Nr.	Sagsnr.	Navn	Adresse	Postby	Kære	Henvendelsesdato	E-mailadr.	Dato	Markering
1	2013-0197487	Energinet.dk att.: Gitte Madsen	Tonne Kjaersvej 65	7000 Fredericia	Gitte Madsen	15. august 2014			
2	2013-0197487	Nyhavnsgruppen att.: Jens Tommerup	Toldbodgade 10 b	1253 København K	Nyhavnsgruppen	23. august 2014			
3	2013-0197487	Svend Thomsen	Strandgade 27C, 4th	1401 København K	Svend Thomsen	27. august 2014			
4+7	2013-0197487	Arne Godtved	Havnegade 51	1058 København K	Arne Godtved	29. august 2014			
5	2013-0197487	Jens Nielsen	Lille Strandstræde 18 T	1254 København K	Jens Nielsen	13. september 2014			
6	2013-0197487	Kirsten Kjaersgaard	Havnegade 33 1tv	1058 København K	Kirsten Kjaersgaard	17. september 2014			
7+4	2013-0197487	Arne Godtved	Havnegade 51	1058 København K	Arne Godtved	29. august 2014			
8	2013-0197487	Sammy Eisinger	Nyhavn 65	1051 København K	Sammy Eisinger	26. august 2014			
9	2013-0197487	Vaffelbageren att.: Marianne Groth	Nyhavn 49	1051 København K	Marianne Groth	26. september 2014

Hørings svar fra Energinet.dk vedr. lokalplanforslag 'Nyhavn og Gammelholm'

Kommentarer til ny lokalplan for Gammelholm

Forslag til lokalplan

Tegning nr. 2 - Bevaringsværdier, promenader, træer, pladser m.m.

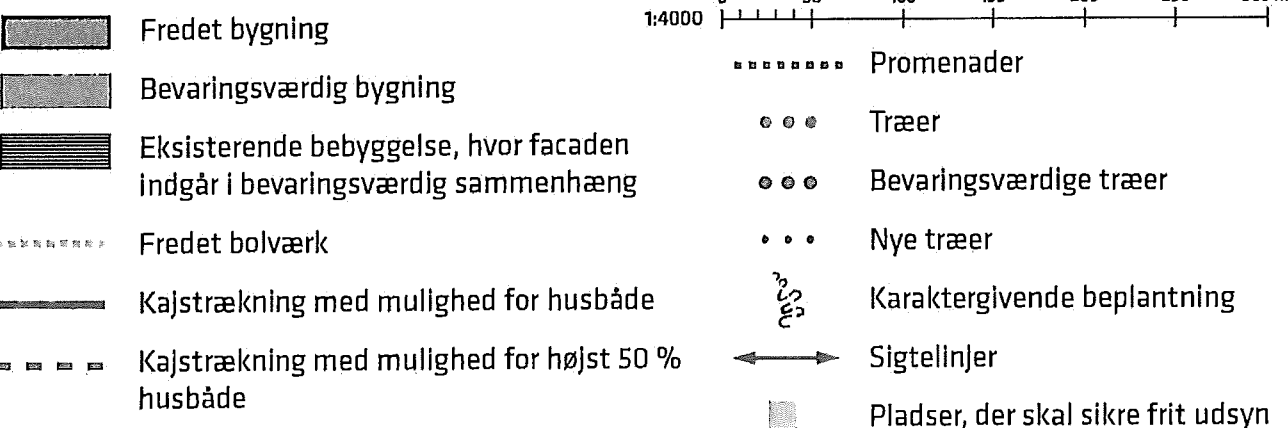
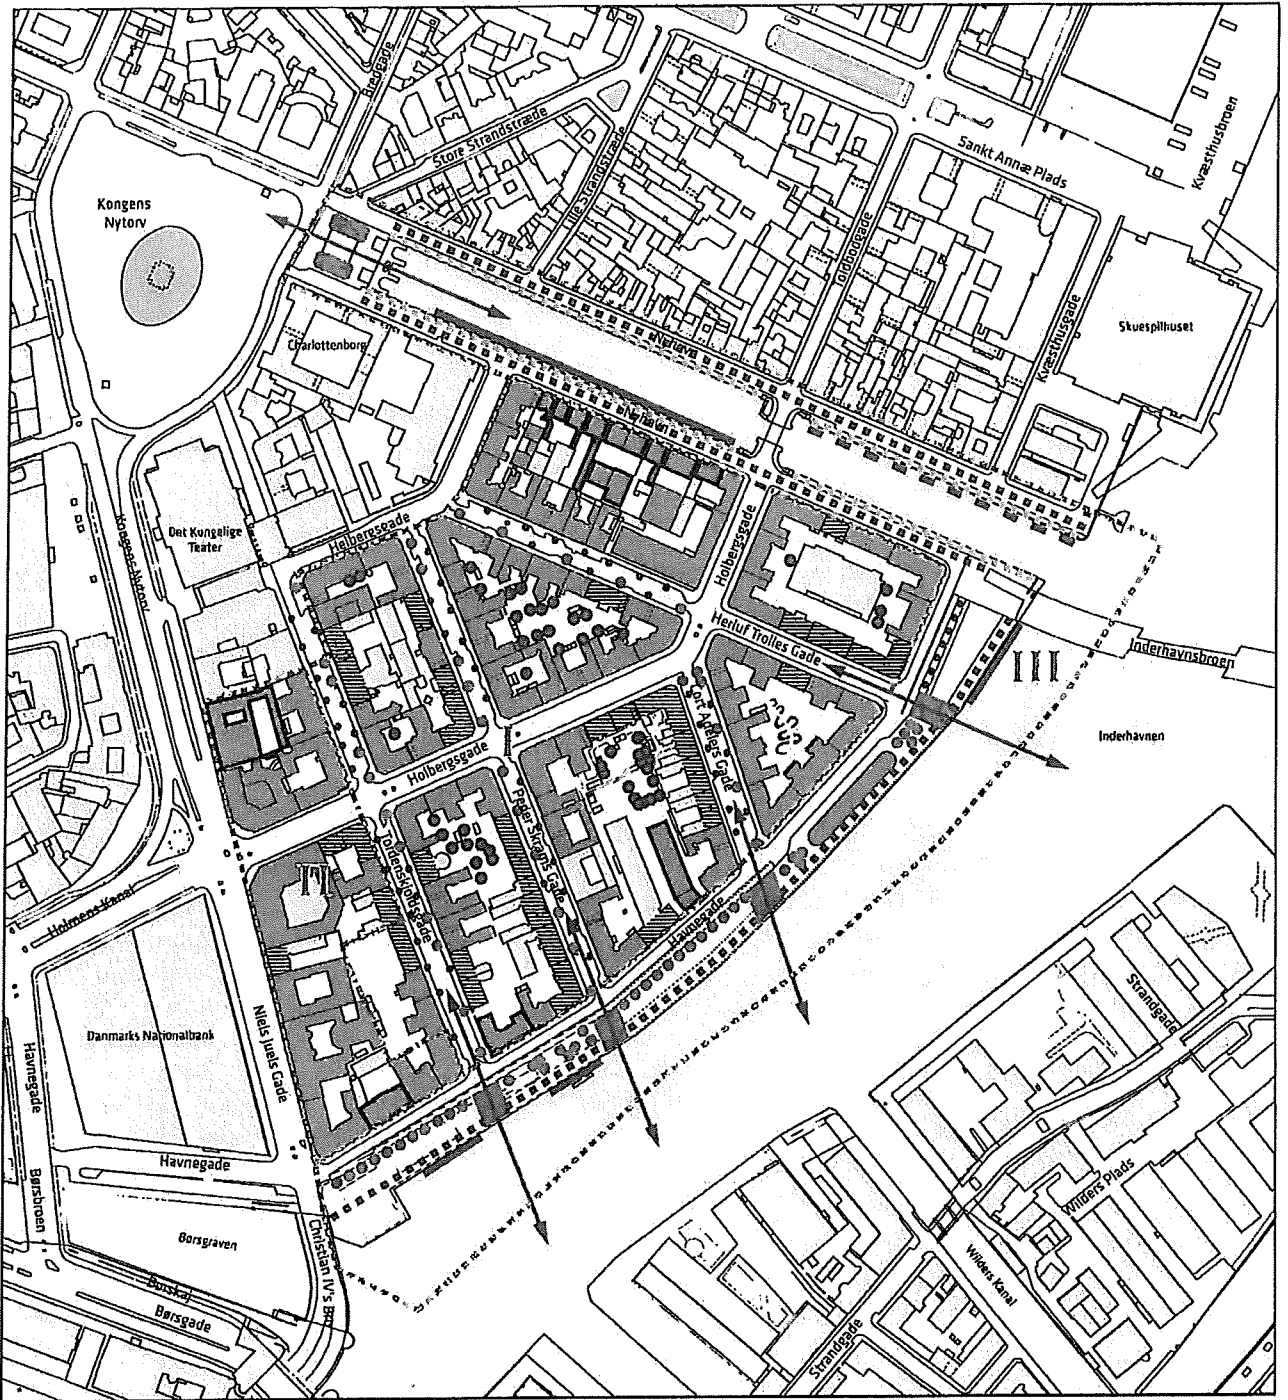
Vi har sammen med andre gentagne gange klaget over at skibet Sundance, der har fået dispensation til at ligge udfor Havnegade 31, ligger udfor nr. 33. Se tegning 1 og 2 i forslag til lokalplan.
Den røde markering skal flyttes nærmere torvet udfor Tordenskjoldsgade.
